**RESUELVE RECURSO DE RECLAMACIÓN
ATINGENTE AL PROYECTO “EXPLORACIONES
AIDA”, CUYO PROPONENTE ES MINERA PLATA
CARINA SPA.**

RESOLUCIÓN EXENTA N° (ABAJO)

La Dirección Ejecutiva del Servicio de Evaluación Ambiental resuelve acoger con condiciones el recurso de reclamación deducido por el Proponente en contra de la resolución de calificación ambiental del Proyecto, revirtiendo la calificación ambiental pasando a ser calificado favorablemente. Las razones de esta decisión se pueden resumir en las siguientes:

Imagen 2: Mapa hidrogeológico del Proyecto

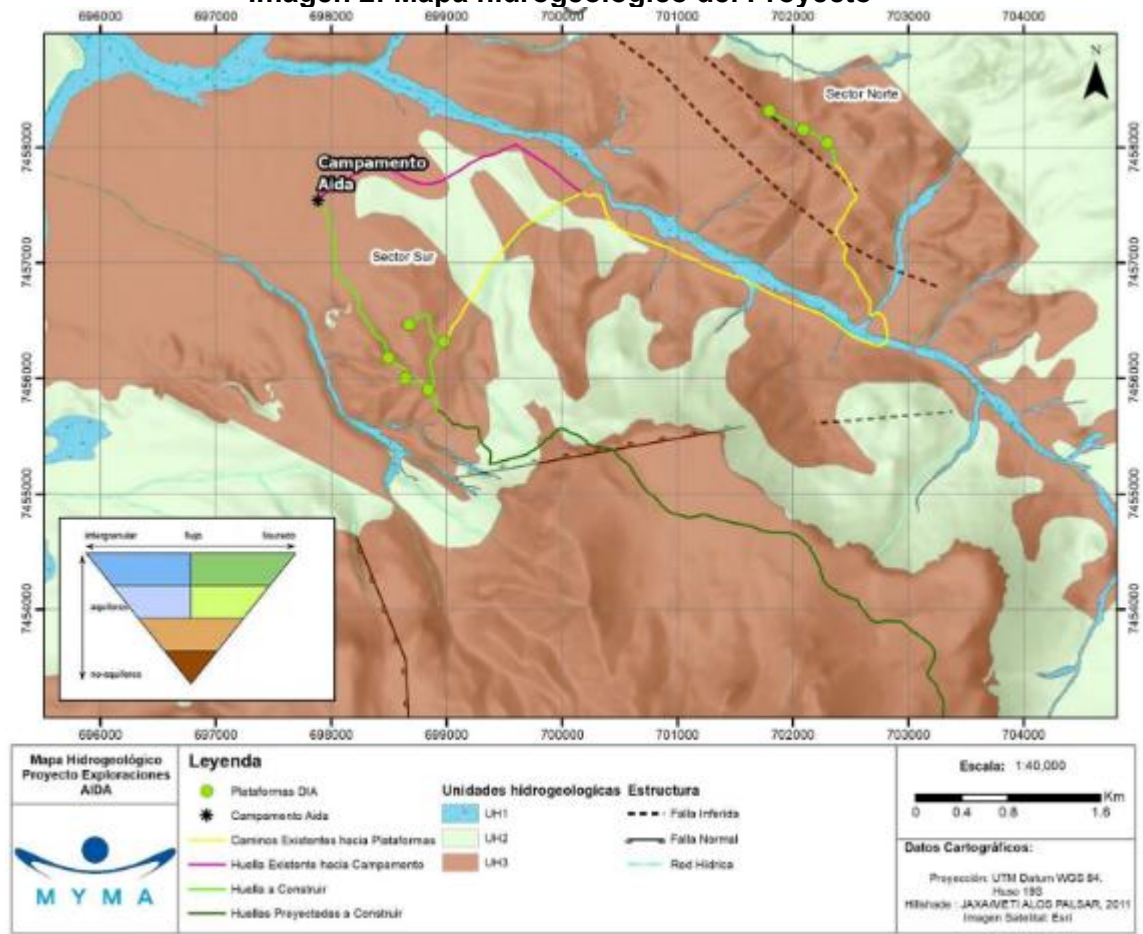
- 4.3.2. La DGA regional, mediante ORD. N°297, de fecha 21 de agosto de 2023, cuestionó el análisis realizado para concluir la inexistencia de recursos hídricos en el área, utilizando imágenes satelitales que revelan vegetación y escurrimientos superficiales a una cota superior (4.900 m.s.n.m.) a la de los sondajes. Estas evidencias sugieren la presencia de un acuífero activo sobre la zona de trabajo y contradicen la clasificación de la unidad UH-3 como impermeable, demostrando que formaciones como el Nevado de Poquis y su pórfido asociado efectivamente poseen capacidad de infiltración y almacenamiento de aguas subterráneas que alimentan vegas y bofedales ladera abajo. Asimismo, la autoridad identificó contradicciones y vacíos en la caracterización geofísica y litológica del Proyecto. De esta manera, se señaló que el Proponente no consideró cómo la meteorización y las fallas geológicas podrían aumentar la permeabilidad de rocas supuestamente estancas. Además, la DGA advirtió que la baja resistividad detectada en los perfiles de la Toba Cristalina podría explicarse por la presencia de agua subterránea en lugar de simple porosidad, y alertó que la profundidad de los sondajes (hasta 200 metros) alcanza niveles topográficos donde existen ecosistemas hídricos sensibles que podrían ser interceptados.

Respecto a la presencia de aguas subterráneas, la DGA cuestiona la validez del MCH del Proponente al no haber sido empíricamente validado. Pese a que el Proponente justifica la falta de datos directos por la negativa previa de la DGA para realizar pozos de caracterización, la autoridad sostiene que **el modelo bibliográfico y geofísico presentado es insuficiente para descartar la presencia de agua**. La principal falencia radica en que el Proponente no logra explicar la dinámica de recarga "aguas arriba" de la unidad UH-1; la DGA postula que la infiltración de nieve y lluvias en las altas cumbres genera un flujo subterráneo que necesariamente atraviesa la zona de perforaciones antes de aflorar en las vegas, una conexión que el Proponente omitió caracterizar.

De esta forma, para la autoridad no se ha demostrado fehacientemente que el material en el sitio de los sondajes corresponda a un basamento impermeable (UH-3) libre de fracturas o meteorización. La DGA señala que las pruebas presentadas no concluyentes para probar la impermeabilidad total de la roca. En consecuencia, persiste la duda técnica sobre si las perforaciones en la "Zona Sur" interceptarán el flujo subsuperficial que alimenta los ecosistemas sensibles, manteniendo la incertidumbre sobre la seguridad hídrica del acuífero.

En tal sentido, el MCH propuesto por el Proponente clasifica el subsuelo en tres unidades, destacando que la unidad UH-3 (donde se llevarían a cabo los sondajes de la “Zona Sur”) actuaría como una unidad conceptualizada como de no flujo impermeable, que generaría una desconexión hidráulica con el sistema asociado a las vegas y bofedales y en virtud del cual se descartaría la presencia de aguas subterráneas. Sin embargo, el Modelo no permite demostrar empíricamente la hipótesis de desconexión hidráulica, ni explicar en este escenario la dinámica de recarga del acuífero, su extensión y la conexión (o desconexión) hidráulica entre la zona de recarga (aguas arriba) y la zona de descarga (vegas y bofedales).

En consideración a lo anterior, esta Dirección Ejecutiva estima procedente acoger la reclamación del Proponente en este punto, modificando la Condición N°3 establecida en el numeral 8.3.3. en el sentido de incorporarse la obligación de presentar a la DGA un “Programa de ejecución de sondajes y prospecciones Exploraciones Aida” que contemple la obligación de actualización del MCH con información obtenida en terreno a medida que se ejecuten las prospecciones. De esta forma, dicho Programa permitirá reforzar la información recabada para la caracterización hidrogeológica en base a datos empíricos obtenidos in situ y subsanar las falencias técnicas del MCH para un adecuado descarte de impactos al componente hidrogeológico. Así, el Programa permitirá descartar o confirmar la hipótesis alternativa planteada por la DGA, otorgando mayores certezas al análisis del componente hídrico.
